SOPRINTENDENZA SPECIALE PER IL PIANO  
NAZIONALE DI RIPRESA E RESILIENZA

*Oggetto:* **[ID\_VIP: 4119]:** Progetto di un impianto eolico denominato “Spinazzola”, di potenza complessiva pari 32,4 MW, da realizzarsi nel Comune di Spinazzola (BAT) e opere di connessione ricadenti ne comuni di Banzi PZ) e Genzano di Lucania PZ).  
Procedura di Valutazione di Impatto Ambientale ai sensi dell’art. 23 del D. lgs. 152/2006  
**Proponente:** RC WIND S.r.l.  
**Parere tecnico-istruttorio MiC**

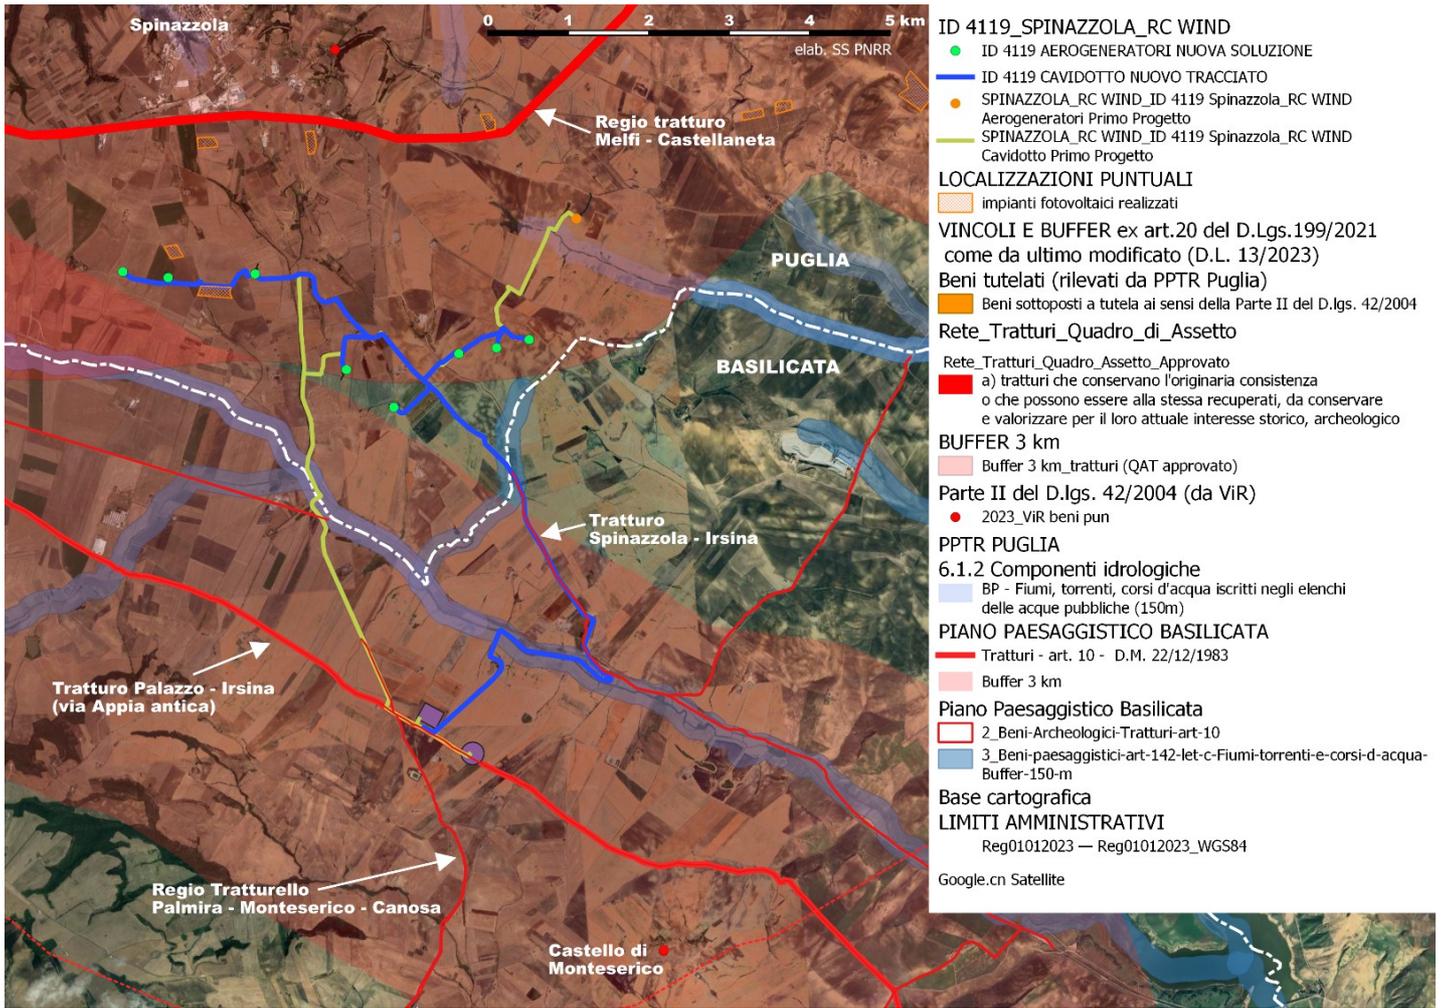
Sette degli otto generatori non ricadono in area idonea, perché sono inclusi nel buffer di 3000mt intorno al Regio Tratturo Melfi Castellaneta, buffer definito ai sensi dell'art.20 c.8 lett. c-quater del D.Lgs 199/2021, come da ultimo modificato con con l'art. 47 co. 1 del DL 13/2023, convertito con Legge 41 del 21/04/2023.

La SSE e un tratto pari a circa 150 del cavidotto sono adiacenti al tratturo Palazzo (San Gervasio) - Irsina, che in questo tratto coincide con la via Appia antica. (fonte elab. SS-PNRR)

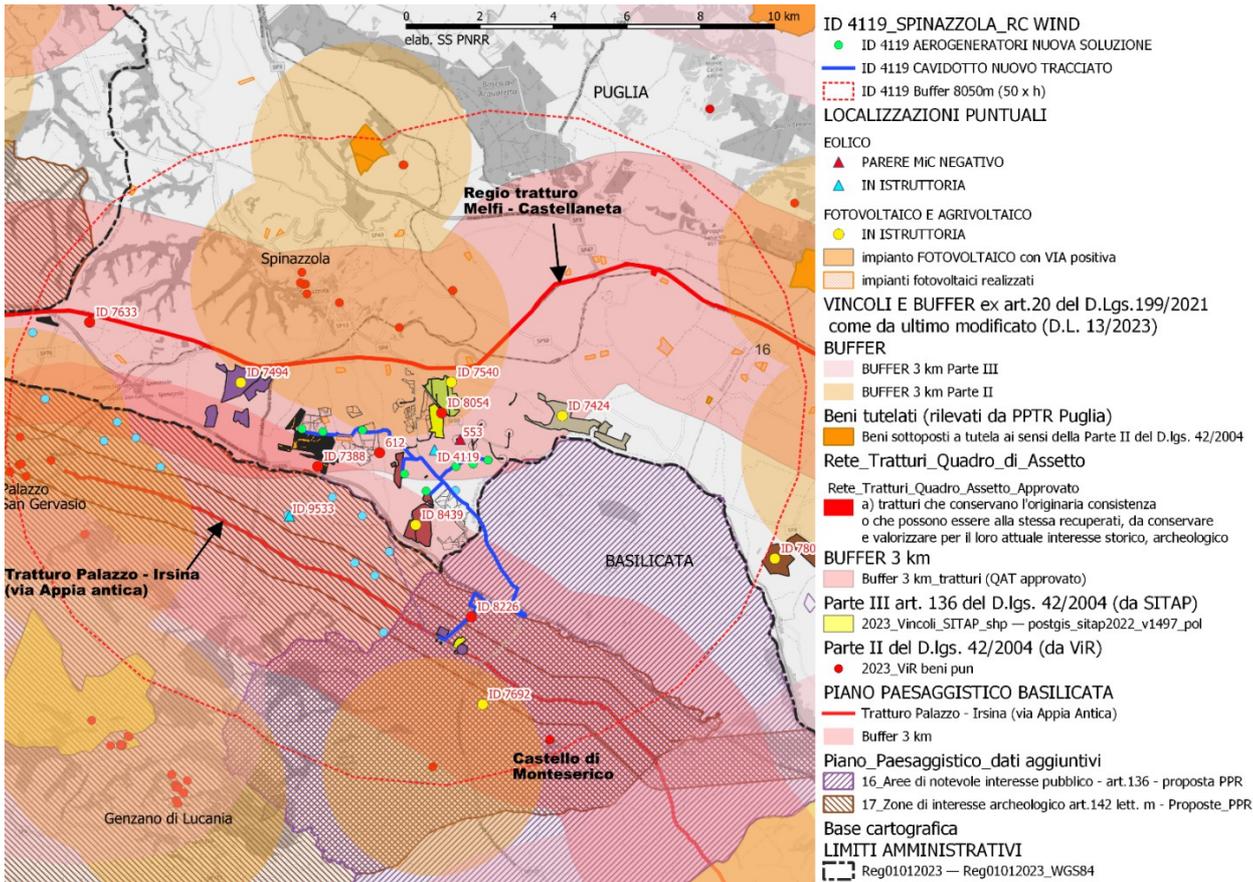
**Regio Tratturo Melfi Castellaneta** n. 21, che corre a nord dell'area interessata dal posizionamento degli 8 aerogeneratori, posti a distanze variabili comprese tra i 1750m di AG1) e i 3350m di AG5, l'unico aerogeneratore esterno alla fascia di 3000m dal tracciato del tratturo;

- **lett c) Torrente Basentello o Fosso Zecchino** (ID PPTR Puglia\_BA0001) - tutelato *ex lege* come fiume: gli aerogeneratori sono dislocati a distanze comprese tra i 1100m (AG1) e i 3100m (AG8) dal suo argine nord, il corso affiancato, per circa 500m dal cavidotto;
- **Torrente Roviniero** (ID PPTR Puglia\_BA0003), l'aerogeneratore AG8 dista ca 1200m dal suo corso;
- **Vallone Lometta** (ID PPTR Puglia BA0035) e **Vallone Cristo Vecchio o dei Gamberi** (ID PPTR Puglia BA0036), l'aerogeneratore più prossimo, AG1, è a circa 2450m;
- **Fosso Lompiso** (ID PPTR BA0002), AG8 dista 3600m;

*Veduta dal Castello di Monteserico, con le ampie aperture verso l'area su cui si prevede di collocare l'impianto eolico in progetto.*

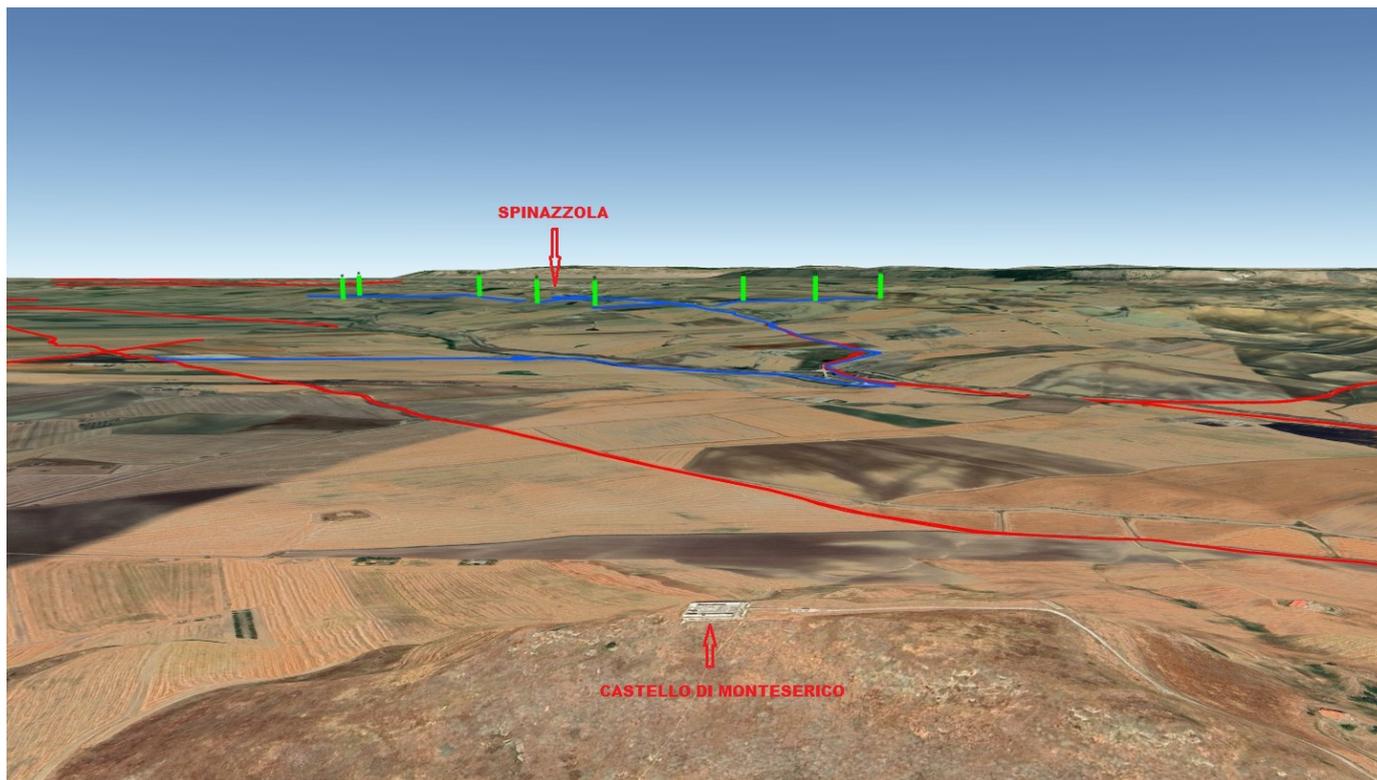
**CONSIDERATO** che l'area su cui si prevede di posizionare gli 8 aerogeneratori **risulta ampiamente visibile dal Castello di Monteserico, bene riconosciuto di interesse culturale con D.M. 14/03/1960, e dall'ampio territorio**

**circostante, ricadente nel Comune di Genzano di Lucania, area dichiarata di notevole interesse pubblico ai sensi dell'art.136 del Codice, con Delibera di Giunta Regionale n°345 del 10/06/2022, a conclusione di un iter procedurale che ha avuto inizio il 18/10/2021, con la pubblicazione della proposta di dichiarazione di notevole interesse pubblico;**

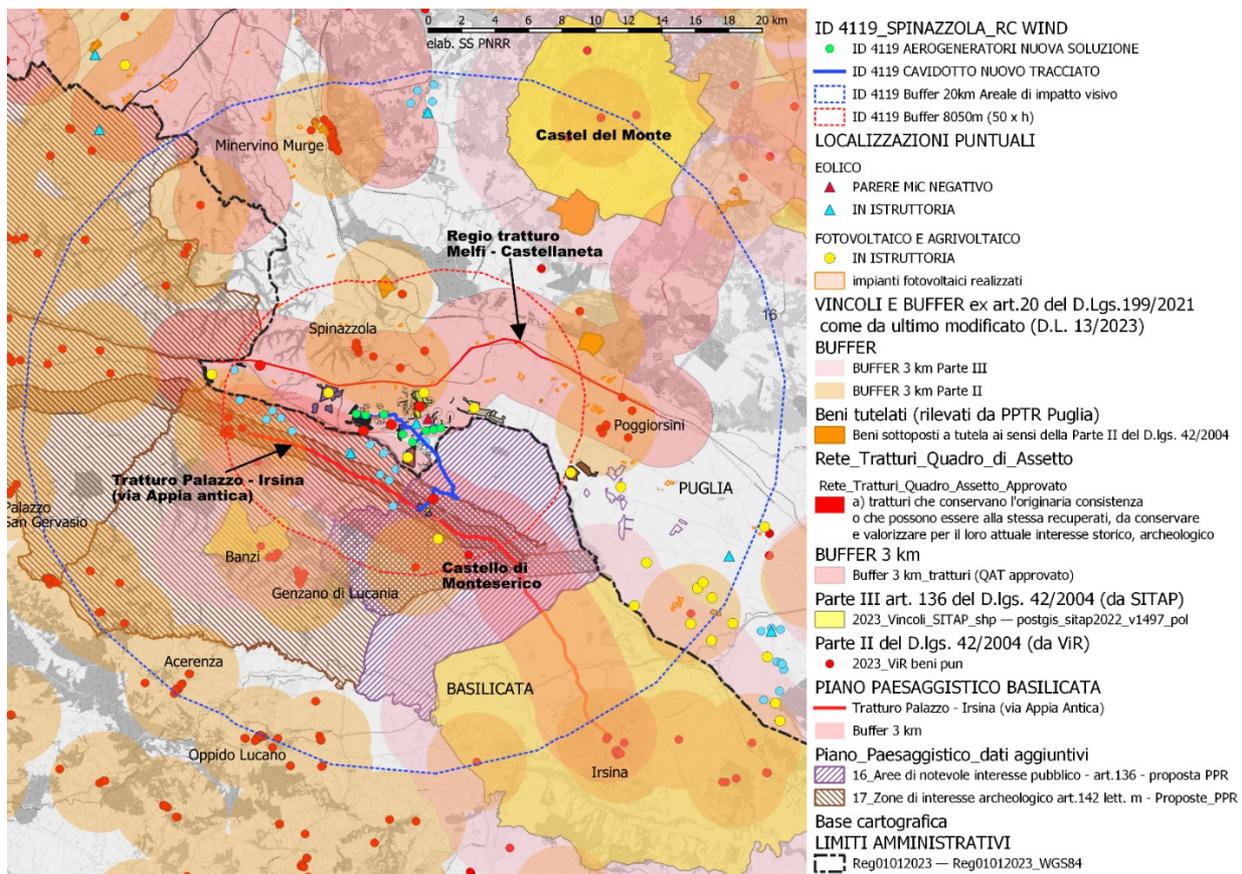
**CONSIDERATO** di non poter condividere quanto riportato alla pag. 14 dell'elaborato "SPN 1.46 – Relazione proposta di variante" in cui si afferma che *"le modifiche progettuali apportate limiteranno ulteriormente l'impatto visivo del parco eolico da questi due punti di osservazione poiché l'abbassamento di 20 m delle turbine e l'eliminazione di una macchina comporteranno una riduzione dell'estensione complessiva sia verticalmente che longitudinalmente"*, in relazione alle ampie aperture visive che caratterizzano questo contesto paesaggistico denominato "Collina e terrazzi del Bradano", caratterizzato da una sequenza di rilievi collinari a seminativo, prato e prato-pascolo che degradano verso la pianura pugliese e che, in quest'area, raggiungono un livello straordinario di integrità percettiva. Nelle fotosimulazioni riportate nella stessa relazione alle pagg. 12 e 13, in cui dovrebbe essere rappresentato un aerogeneratore più basso di 20 metri, la restituzione delle dimensioni della torre eolica, che scompare completamente alla vista, appare palesemente incongruente.

Figura 10 (primo progetto) e Figura 11 (progetto modificato), estratte dalle pagg. 12 e 13 dell'elaborato "SPN 1.46 – Relazione proposta di variante" in cui si rappresenta il confronto tra le due proposte progettuali, nel caso specifico in una veduta dal Punto S52 –SP7. Nella seconda immagine, in cui è stato sovrapposto lo schema dimensionale riportato a pag. 6 della stessa relazione, con il confronto tra l'aerogeneratore del primo progetto e quello proposto in variante, dovrebbe essere rappresentato un aerogeneratore più basso di 20 metri (161m a fronte di 181m del progetto originario) ma **la restituzione delle dimensioni della torre eolica, che scompare completamente alla vista, appare palesemente incongruente.**

Elaborazione GIS, con il buffer corrispondente al **potenziale areale di impatto visivo**, che dalla letteratura scientifica si desume pari ad almeno 20 km (D.M. 10/09/2010, All.4, 3.1, **punto a**) e buffer per la ricognizione km (D.M. 10/09/2010, All.4, 3.1, **punto b**)

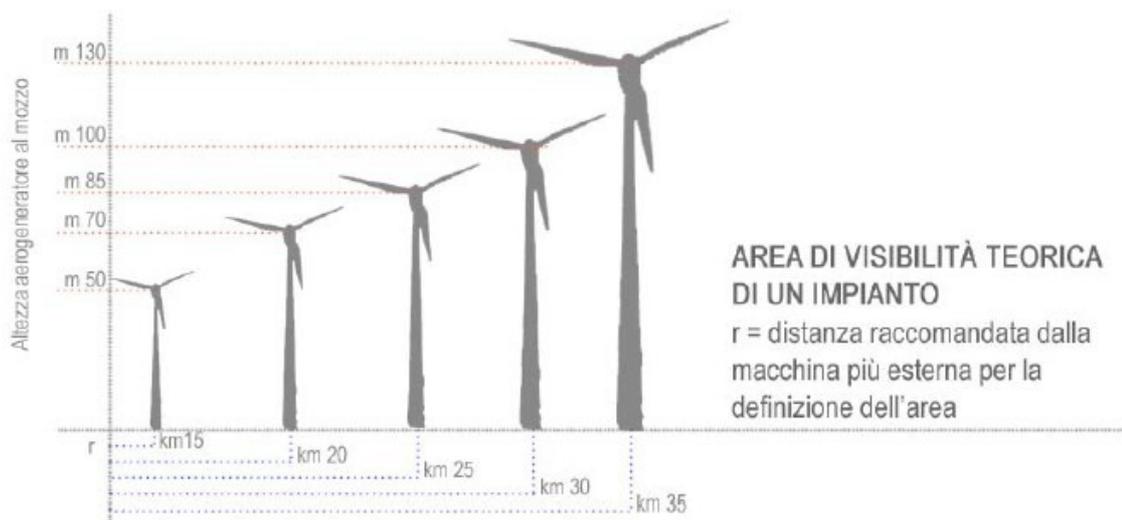
**CONSIDERATO** che, con riferimento alla definizione del bacino visivo dell'impianto eolico, il D.M. 10/09/2010, Allegato 4, *Impianti eolici: elementi per il corretto inserimento nel paesaggio e sul Territorio*, al punto 3. *Impatto visivo ed impatto sui beni culturali e sul paesaggio*, 3.1. *Analisi dell'inserimento nel paesaggio*, descrive le modalità di analisi dell'interferenza visiva al punto a): “definizione del bacino visivo dell'impianto eolico, **cioé della porzione di territorio interessato costituito dall'insieme dei punti di vista da cui l'impianto è chiaramente visibile**. Gli elaborati devono curare in particolare le analisi relative al suddetto ambito evidenziando le modifiche apportate e mostrando la coerenza delle soluzioni rispetto ad esso. Tale analisi dovrà essere riportata su un supporto cartografico alla scala opportuna, con indicati i punti utilizzati per la predisposizione della documentazione fotografica individuando la zona di influenza visiva e le relazioni di intervisibilità dell'intervento proposto”, richiamando al successivo al punto b) il tema della “ricognizione dei centri abitati e dei beni culturali e paesaggistici, distanti in linea d'aria non meno di 50 volte l'altezza massima del più vicino aerogeneratore”. Dalla letteratura scientifica si desume che il bacino visivo potenziale (buffer) di un impianto eolico è individuato con raggio di almeno 20 km dagli aerogeneratori dell'impianto proposto;

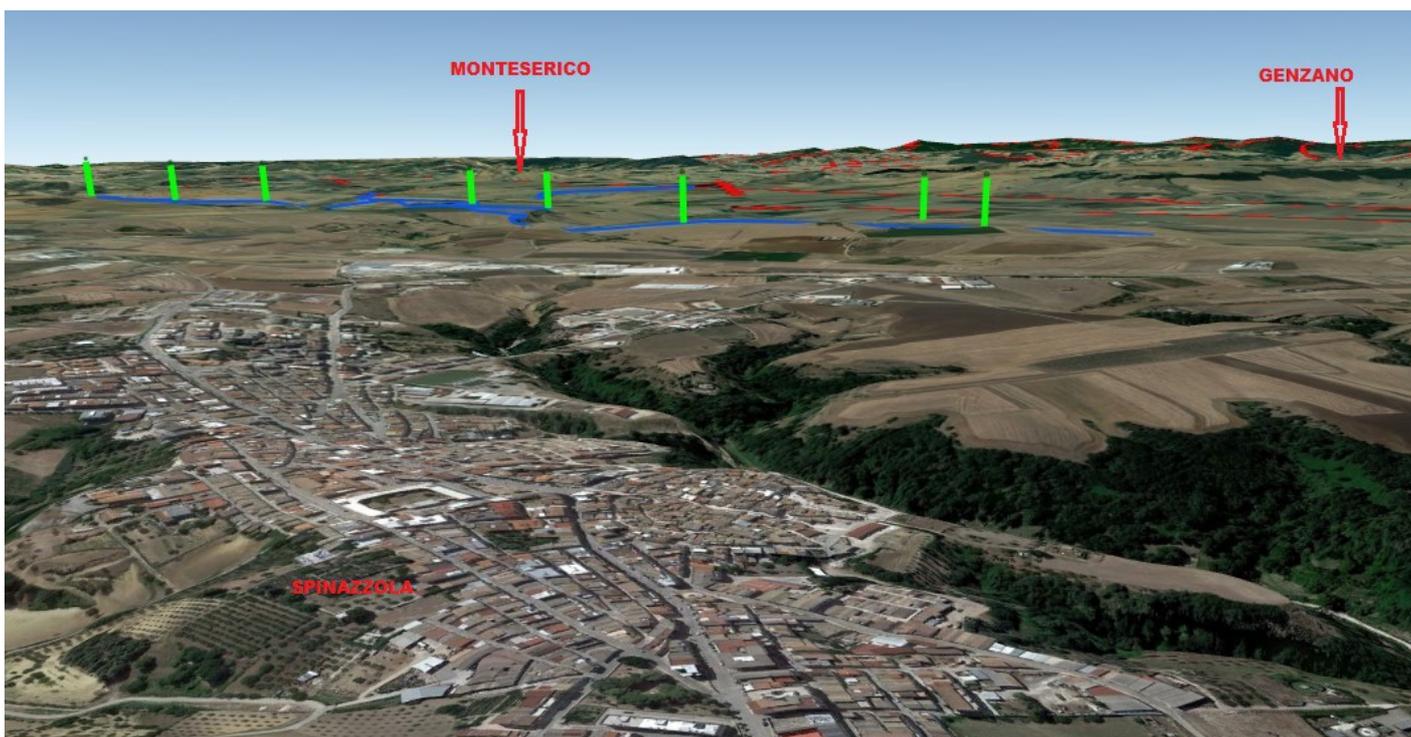
**CONSIDERATO** che il carico degli impatti cumulativi analizzati e computati secondo i criteri metodologici delineati nella sopra citata Determinazione della Regione Puglia, in considerazione degli impianti già esistenti, autorizzati o con

al **Tema I: impatto visivo cumulativo**, per *“il cumulo derivante dalla contemporanea percezione dell'impianto oggetto di valutazione con gli altri impianti del dominio”*, e per *“l'effetto cumulativo sequenziale derivante dalla percezione dell'impianto proposto assieme ad altri impianti in sequenza temporale dinamica”*, è opportuno considerare che dal Castello di Monteserico sono già percepibili diversi impianti eolici, tra cui gli impianti “Banzi” e “Genzano”, situati nei rispettivi comuni di denominazione; la realizzazione dell'impianto in progetto contribuirebbe ad incrementare ulteriormente l'indice di visione azimutale, che esprime il livello di occupazione del campo visivo orizzontale in cui il cumulo di gruppi di aerogeneratori esistenti e di progetto si considerano continui, e dunque concorrenti alla definizione dell'ampiezza del campo visivo occupato dagli aerogeneratori;

al **Tema II: impatto su patrimonio culturale e identitario**, in quanto *“il cumulo prodotto dagli impianti presenti nella unità di analisi interferisce con le regole di riproducibilità delle stesse invarianti (come enunciate nella sezione B delle Schede degli Ambiti Paesaggistici del PPTR, interpretazione identitaria e statutaria)”*;
